**AVIS RELATIF À LA PROTECTION
CONTRE LES EVENTUELS EFFETS NOCIFS ET NUISANCES
PROVOQUÉS PAR LES RAYONNEMENTS NON IONISANTS
GÉNÉRÉS PAR DES ANTENNES ÉMETTRICES STATIONNAIRES**

Commune : LA LOUVIERE - Exploitant : TELENET GROUP

Référence exploitant : HT1895E

Rapport n° 3185 / 2023

Figure 1 : Vue en plan des lieux de séjour et des points de contrôle

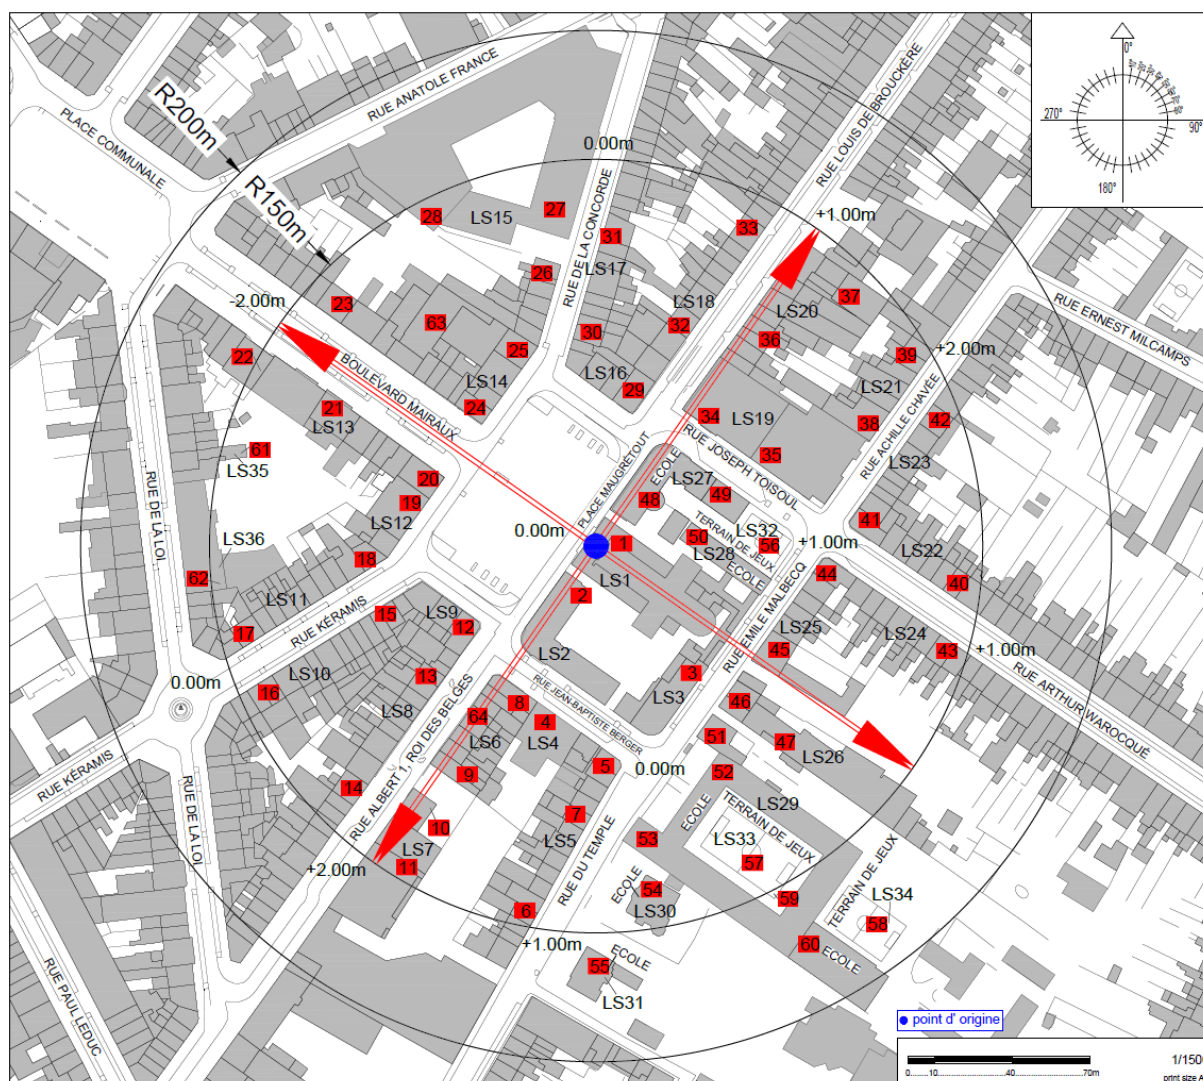
- le numéro du point de contrôle repris sur un des plans de la figure 1;
- le numéro du LS dans lequel se trouve le point de contrôle de la 1^{ère} colonne ;
- l'atténuation d'obstacle prise en compte pour le calcul de l'indice d'exposition dans le LS ;
- le résultat du calcul de l'indice d'exposition.

N° point de contrôle	LS	Atténuation (dB)	Indice d'exposition relatif à la limite par installation IE_i
36	LS20	3,0	0,983
21	LS13	3,0	0,982
9	LS6	3,0	0,982
25	LS14	3,0	0,894
46	LS26	3,0	0,876
18	LS11	3,0	0,875
32	LS18	3,0	0,857
51	LS29	3,0	0,821
57	LS33	0,0	0,806
47	LS26	3,0	0,790
15	LS10	3,0	0,773
26	LS14	3,0	0,754
23	LS14	3,0	0,725
59	LS33	0,0	0,695
10	LS7	3,0	0,681
7	LS5	3,0	0,680
38	LS21	3,0	0,654
19	LS12	3,0	0,631
41	LS23	3,0	0,630
31	LS17	3,0	0,630
52	LS29	3,0	0,627
33	LS18	3,0	0,626
22	LS13	3,0	0,614
63	LS14	3,0	0,606
37	LS20	3,0	0,595
44	LS24	3,0	0,585
61	LS35	3,0	0,577
14	LS9	3,0	0,562
53	LS29	3,0	0,528
24	LS14	3,0	0,510
28	LS15	3,0	0,504
27	LS15	3,0	0,500
39	LS21	3,0	0,495
11	LS7	3,0	0,468
58	LS34	0,0	0,456

En ce qui concerne les antennes de l'installation mentionnées dans le tableau 1, la distance maximale à laquelle la limite pourrait être atteinte, à l'extérieur, est égale à 170,7 m. S'il n'y a pas de LS à une distance inférieure, les antennes respectent forcément la limite d'immission.

Dans le cas des LS situés à l'intérieur des bâtiments, une atténuation d'obstacle est prise en compte et il en résulte que la distance maximale à laquelle la limite pourrait être atteinte se réduit à 120,9 m.

Figure 2 : Vue en plan des installations d'antennes dans un rayon de 300 mètres autour de l'installation faisant l'objet de la demande d'avis

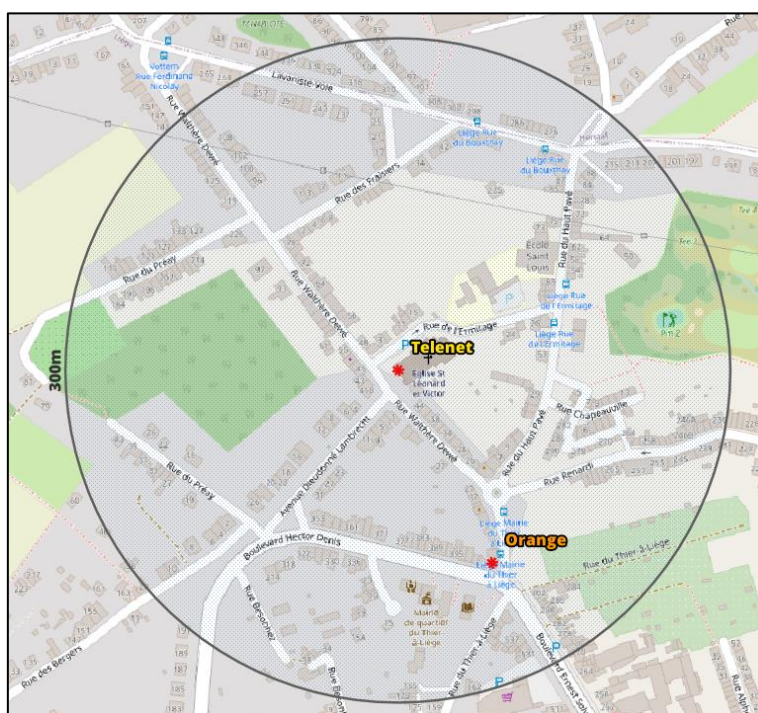
Le plan en projection verticale de la figure 2 indique la localisation des antennes actives éventuelles visées par le décret et situées dans un rayon de 300 mètres autour de l'installation référencée dans le paragraphe 2. Les données de localisation de ces antennes et les avis correspondant sont accessibles via le cadastre en ligne des antennes émettrices stationnaires⁶.

Compte tenu du nombre d'installations localisées dans la figure 2, il apparaît que l'intensité du rayonnement électromagnétique généré, dans les lieux de séjour situés à proximité de l'installation référencée dans le paragraphe 2, par l'ensemble des antennes émettrices stationnaires de l'ensemble des exploitants du même site d'antennes émettrices stationnaires respecte la limite fixée à l'article 4, § 2 du décret.
